无锡开益禧半导体有限公司
年产 8.16 亿个半导体元器件扩建项目
验收后变动环境影响分析

无锡开益禧半导体有限公司
年产 8.16 亿个半导体元器件扩建项目
验收后变动环境影响分析

编制单位（盖章）：无锡新视野环保有限公司

图 2.4-1 TO-92 晶体管生产工艺流程图

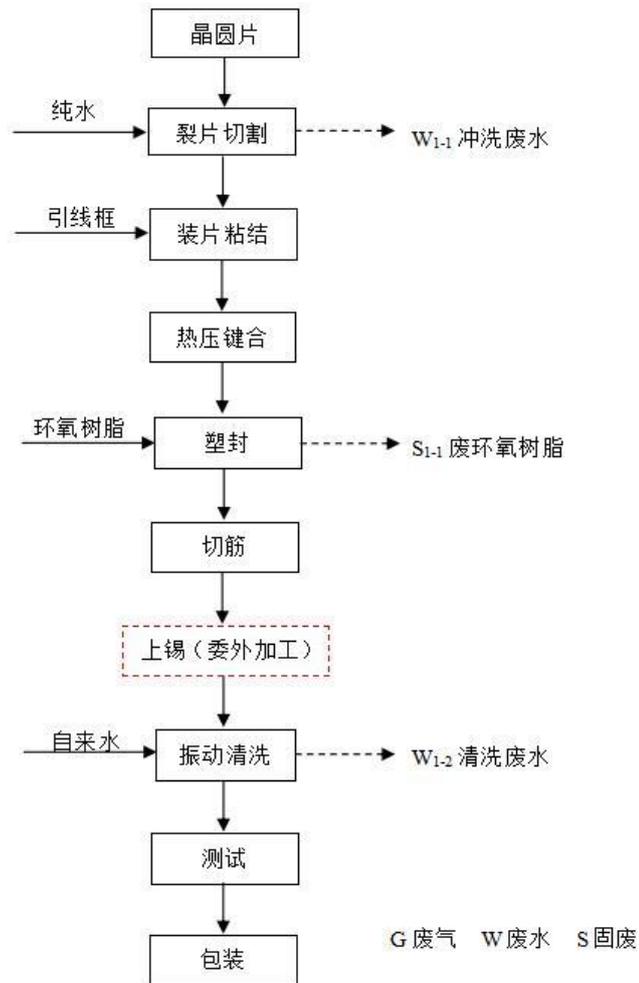
上锡: 首先将晶体管脚浸入液体松香清洁处理，以便于提高晶体管上锡质量，然后浸入熔融的锡中上锡，此过程有锡及其化合物产生。此工序已委外加工。

图 2.4-4 SOT-FIS 晶体管生产工艺流程图

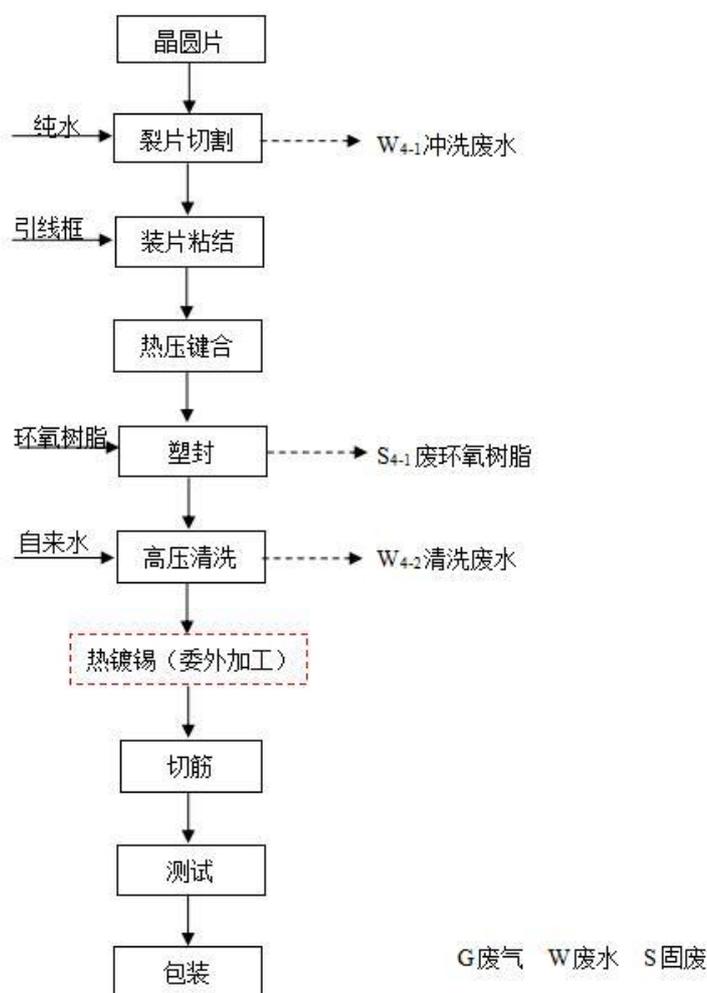
热镀锡：将产品放入装有电解液的镀锡机内进行热镀锡，以便于三极管提高可焊性。此工序有锡及其化合物产生。此工序已委外加工。

图 2.4-5 本次变动前水平衡图 (t/a)

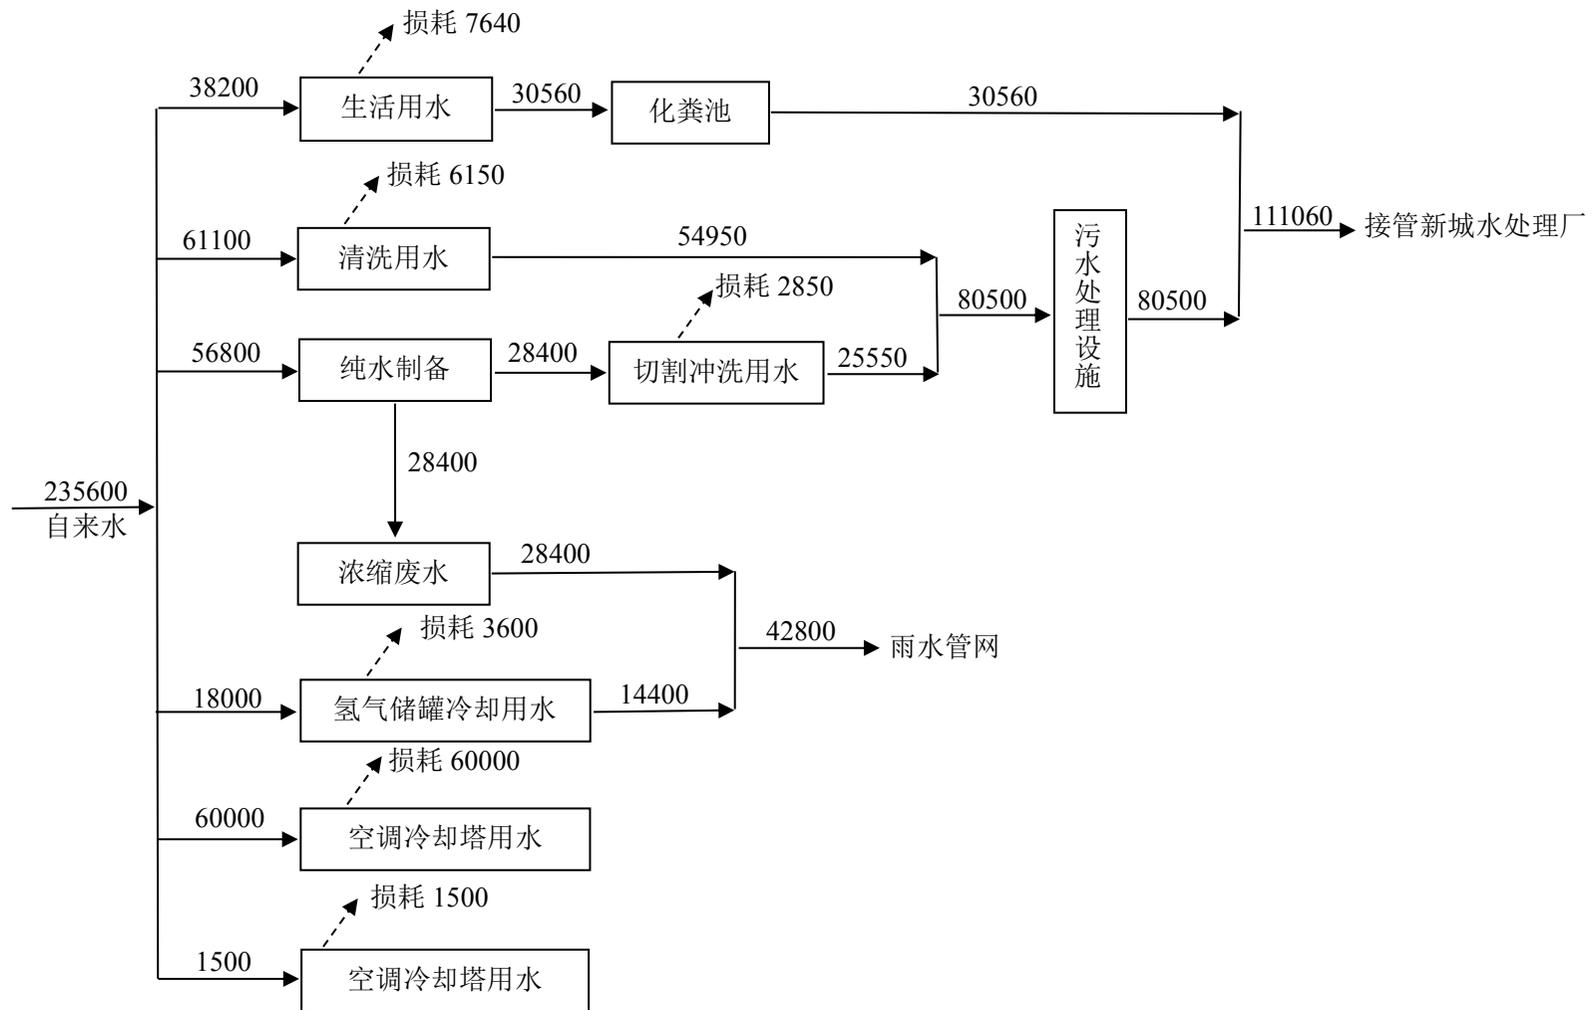
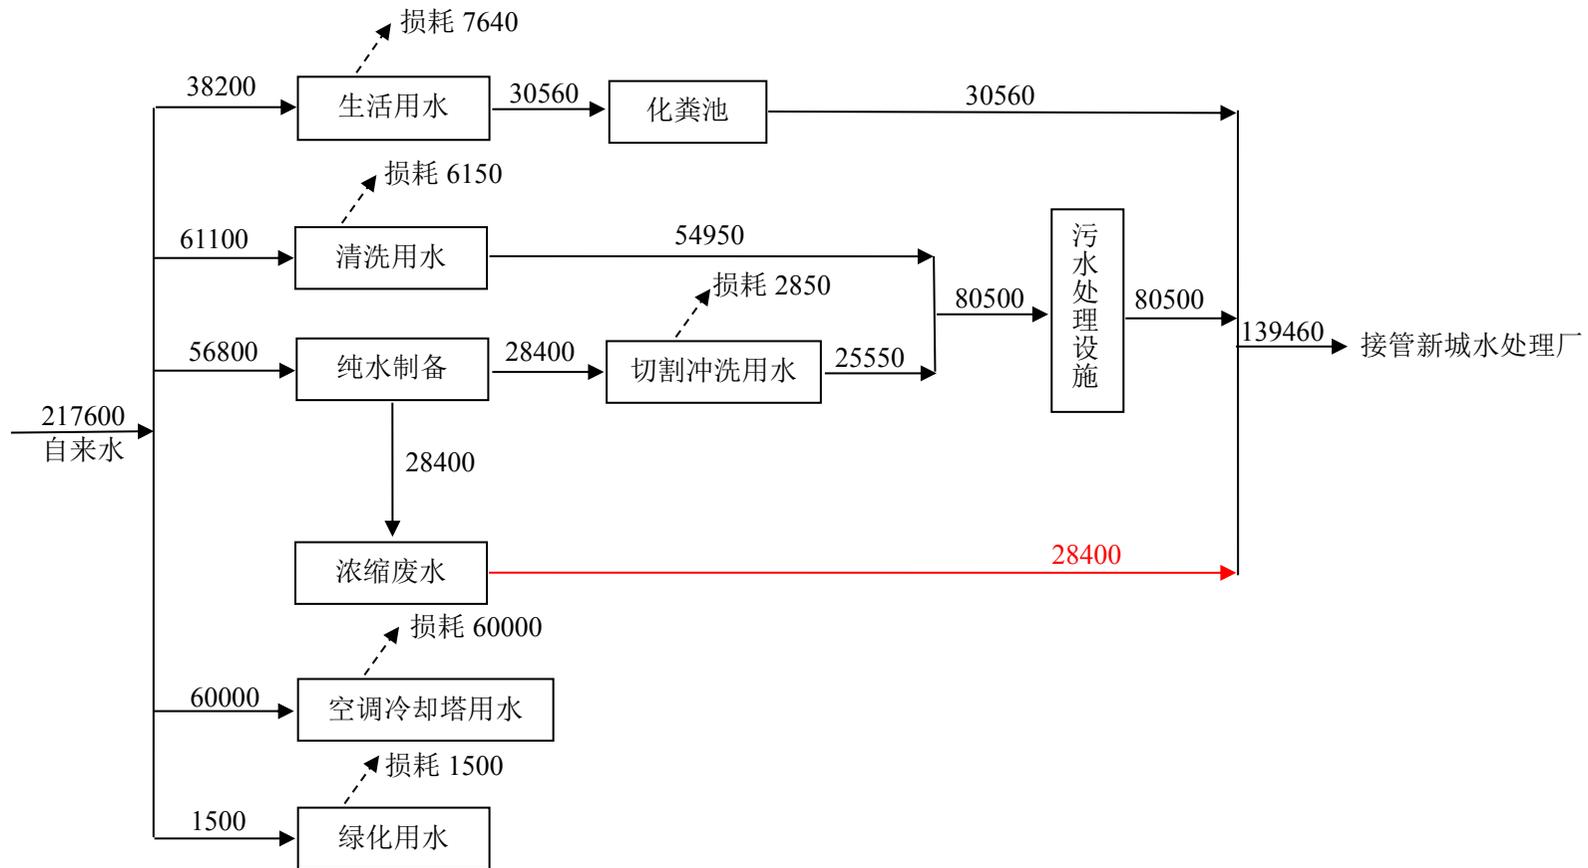
本次验收后变动涉及水平衡图的变动，主要是氢气储罐取消改为使用氢气槽罐车，无需使用冷却用水，冷却废水随之取消不再产生；纯水制备浓水排放去向由雨水管网改为接管污水管网，接入新城水处理厂集中处理。变动前后全厂水平衡如下图所示：

注：本次变动后氢气储罐冷却用水 18000t/a 取消，冷却废水 14400t/a 不再产生，全厂自来水用量由 235600t/a 降至 217600t/a；纯水制备浓水 28400t/a 由排入雨水管网接入污水管网，接管新城水处理厂集中处理，全厂接管废水由 111060t/a 增至 139460t/a。
